PROJET DE DEMANDE DE PERMIS DE
CONSTRUIRE POUR UNE CENTRALE
PHOTOVOLTAIQUE AU SOL SITUEE SUR LE
TERRITOIRE DE LA
COMMUNE DE CIREY-SUR VEZOUZE

SARL CS 41

RAPPORT – CONCLUSION ET AVIS

Natacha Collin
Commissaire enquêteur

Fig.87 Localisation des covisibilités depuis zones résidentielles

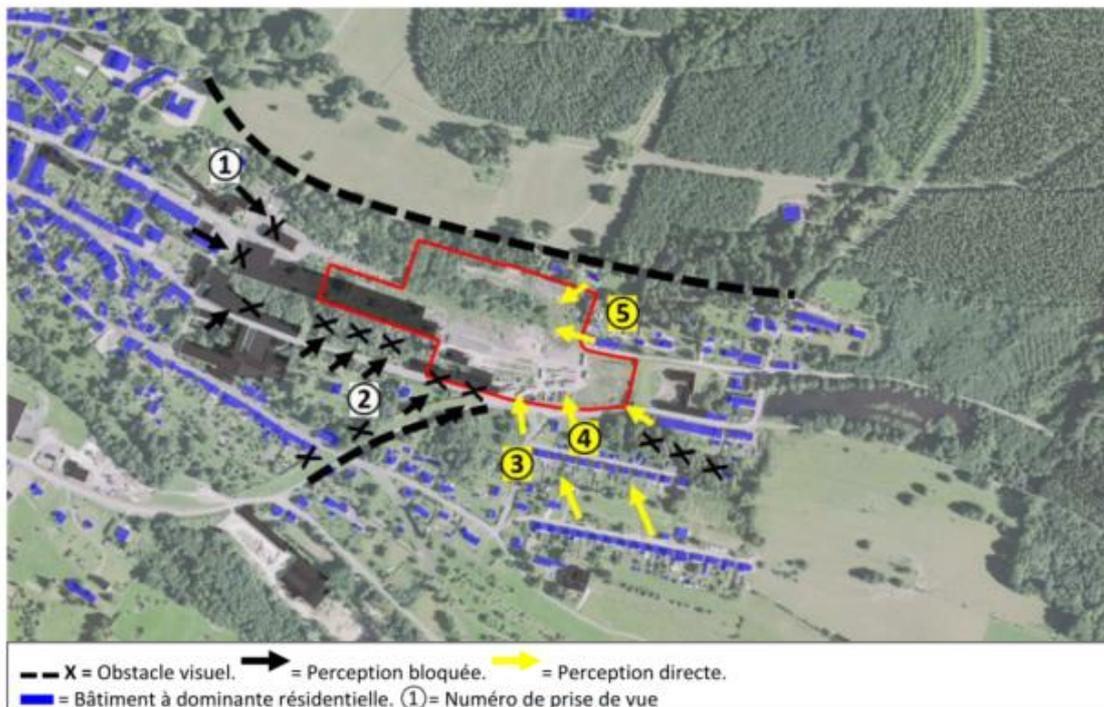
- **Réponse du porteur de projet : Sur l'impact Visuel :**

La carte ci-dessous présentes ces perceptions visuelles existantes sur le site depuis les zones résidentielles :

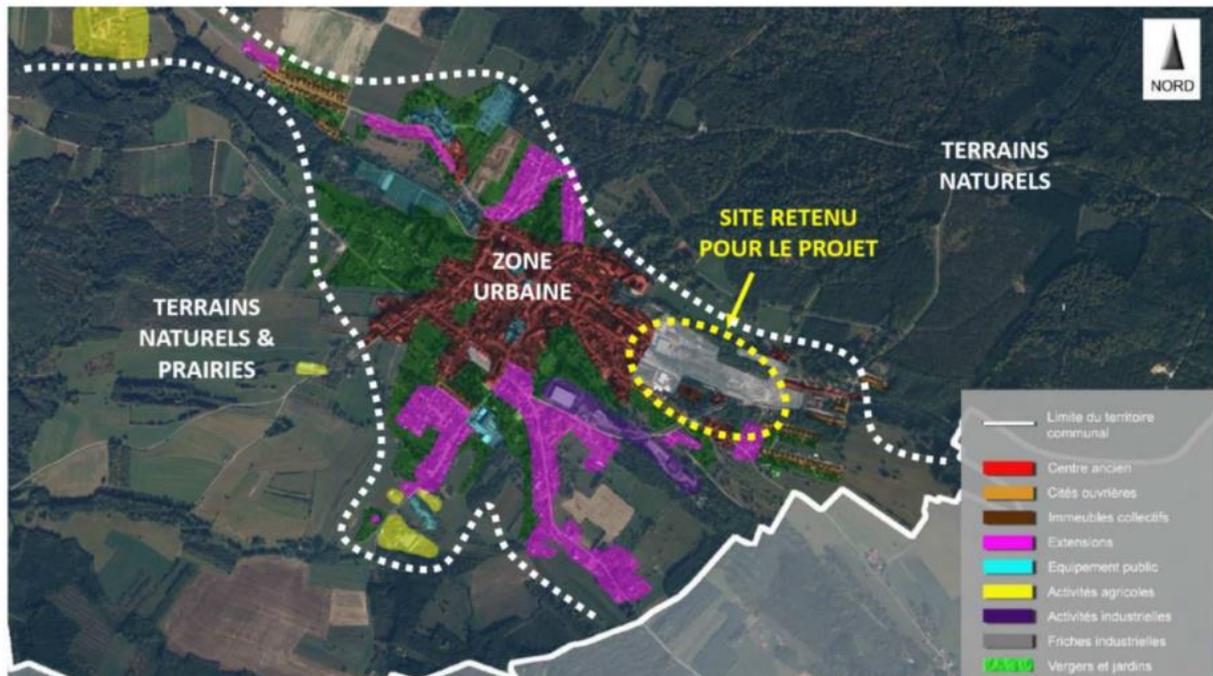
- **Prévoyez-vous d'établir un Plan de Gestion Environnemental pour la phase chantier ? et pour la phase du démantèlement ?**

Réponse du porteur de projet : Oui, un plan de gestion environnementale est prévu pour la phase chantier. Comme précisé dans l'étude d'impact, le projet appliquera des mesures d'évitement et réduction en phase chantier afin de limiter son impact environnemental. Un suivi écologique du chantier par un expert écologue sera réalisé.

Le plan de gestion environnemental pour le démantèlement sera établi en fin de phase d'exploitation.

Réponse du commissaire enquêteur : Le porteur de projet prévoit la mise en place d'un plan de gestion environnemental, cet outil est nécessaire pour permettre de maîtriser les impacts environnementaux.
